## **Nota van Zienswijzen en wijzigingen**

Het ontwerpbestemmingsplan “De Koele II” heeft van 20 september 2023 tot en met 31 oktober 2023 voor een ieder ter inzage gelegen. In het kader van de kennisgeving ex artikel 3.8 van de Wet ruimtelijke ordening is het ontwerp bestemmingsplan aan de daartoe aangewezen instanties digitaal toegezonden.

### 1. Indiener 1 (brief van 30 oktober 2023, ontvangen 31 oktober 2023, kenmerk Z/23/707766 / 718946)

## Bijlage 1: 3D-visualisatie Koele 2

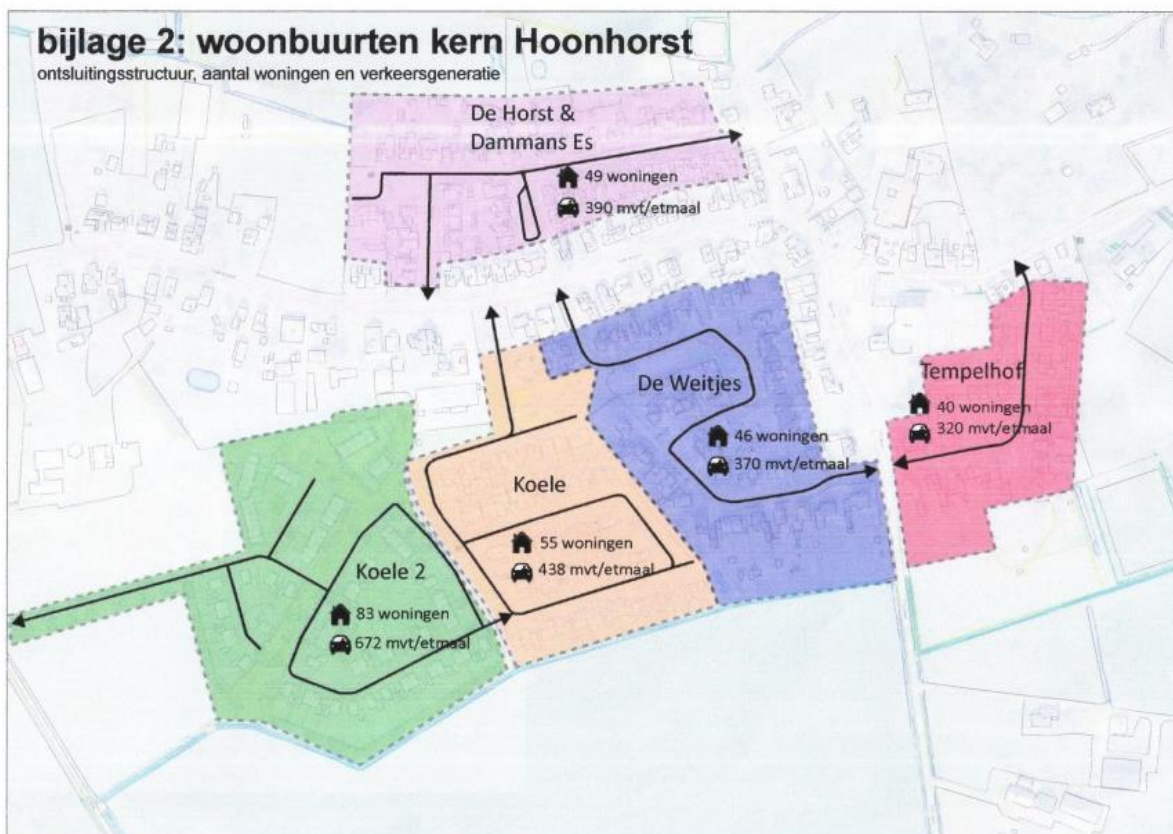
De groenstructuur die in het bestemmingsplan is voorzien tussen Koele I en II heeft onvoldoende body en raakt daarmee volledig ondergeschikt aan de omliggende openbare ruimte. Het uitzicht vanuit de Koele wordt daarmee gedomineerd door verharding (twee rijbanen, haaksparkeren) en zicht op geparkeerde auto's. De verkavelingsvorm aan de oostzijde van Koele II met over de volledige lengte haaksparkeren is onbegrijpelijk en zorgt ervoor dat de verblijfskwaliteit voor bewoners van Koele I die al ondermaats was, nog verder verslechtert. Als we lezen dat in het plan voor Koele II wordt ingezet op veel groen en contact met het landschap kunnen we niet anders concluderen dan dat het verschil met Koele I op zijn zacht gezegd groot is. Met de ervaring als buurt dat gemaakte fouten naderhand niet meer zijn te herstellen vragen we daarom met klem om de stedenbouwkundige structuur van het plan te wijzigen zodat ook rekening gehouden wordt met de leefbaarheid in Koele I.

***Pleiten wij ervoor in het bestemmingsplan een brede groene c.q. groenblauwe structuur aan de oostkant van het plangebied Koele II (tussen Koele II en Koele I) op te nemen. Daarnaast zien we graag dat het parkeren aan de oostzijde van Koele II op een andere wijze wordt opgelost en dat de bebouwing aan de oostrand van Koele II voldoende (groene) zichtmogelijkheden vanuit Koele I overlaat.***

Het profiel tussen De Koele I en De Koele II is geoptimaliseerd, op zo'n manier dat de bestaande sloot de centrale as vormt tussen De Koele I en De Koele II. Deze sloot wordt verbreed, en krijgt aan weerszijden een ruime groenstrook tot aan de weg, met een bomenrij. Daarmee is de groenstrook aan de oostzijde van De Koele II is met circa 5 meter verbreed ten opzichte van het plan zoals dit ter inzage heeft gelegen. Door het verbreden van de groenstrook tussen de sloot en de nieuwe weg, ontstaat een helder symmetrisch beeld met veel ruimte voor groen. Tussen de nieuwe weg en de woningen wordt haaks geparkeerd in het groen, om de vijf parkeerplaatsen wordt een groenvak aangelegd met een boom. Een trottoir begrenst de parkeerplaatsen en vormt de overgang naar de woonpercelen. De woningen zijn met de voorzijde naar de weg georiënteerd en hebben een lage groene erfafscheiding met voortuinen grenzend aan de openbare ruimte, waardoor er een zachte overgang ontstaat naar de nieuwe wijk.

Bij deze Nota van zienswijzen is een impressie gevoegd van de nieuwe situatie van de ruimte tussen De Koele I en De Koele II. Het plan is daarvoor in 3D opgezet zodat de exacte maatvoering van het plan visueel ook duidelijk wordt. Het beeld in de 3D opzet geeft heel mooi weer hoeveel ruimte er feitelijk is.

Er wordt (deels) tegemoet gekomen aan de zienswijze. De groenstrook aan de oostzijde van De Koele II is met circa 5 meter verbreed. De haaks parkeervakken blijven aan de oostzijde van het plangebied, deze worden echter op een aantal plekken onderbroken door groenvakken aan te leggen.
